**Fra:** Kjersti Møllerup Subba  
**Sendt:** 22. september 2016 08:25  
**Til:** 'Åshild Blomdal'  
**Emne:** Reguleringsendring Holme forretningsområde - SOSI-gjennomgang

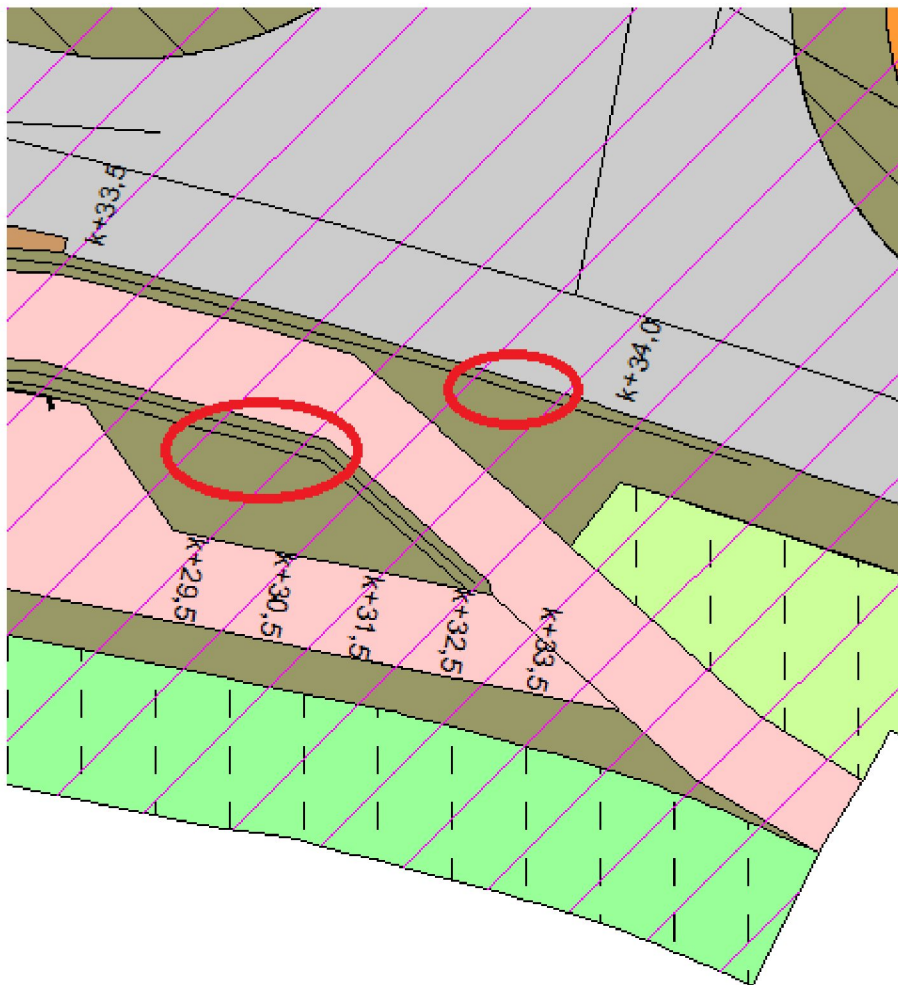
- Sosi-fila viser ikkje inndeling i parkeringsplassar slik det er vist på pdf-kartet som illustrasjon. Vi ber om at dei illustrerande linjene blir levert på eit anna digitalt format slik at vi har mulighet for å reproducere planen seinare.
- Eni boge må gjerast om til rett linje, sjå utsnitt:
